Planfeststellungsverfahren
 380 - kV - Leitung
 527/529/528
 Neuenhagen-Wustermark-Hennigsdorf

1. Planänderung

Titel: Lageplan M 105 M-104/100 - M 106

Unterlage: 3.1 A Blatt: 56_3 N Maßstab: 1:2000

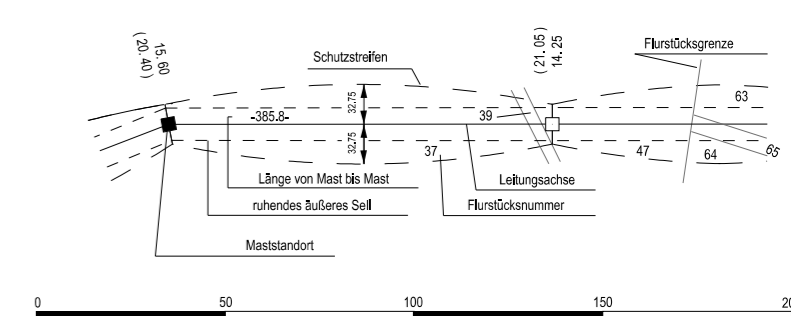
Nr.	Änderung	Datum	Name
1	Umtrassierung M84-M105, Provisorium (nachr. dargest.) entfernt	31.07.2017	LTB/Da
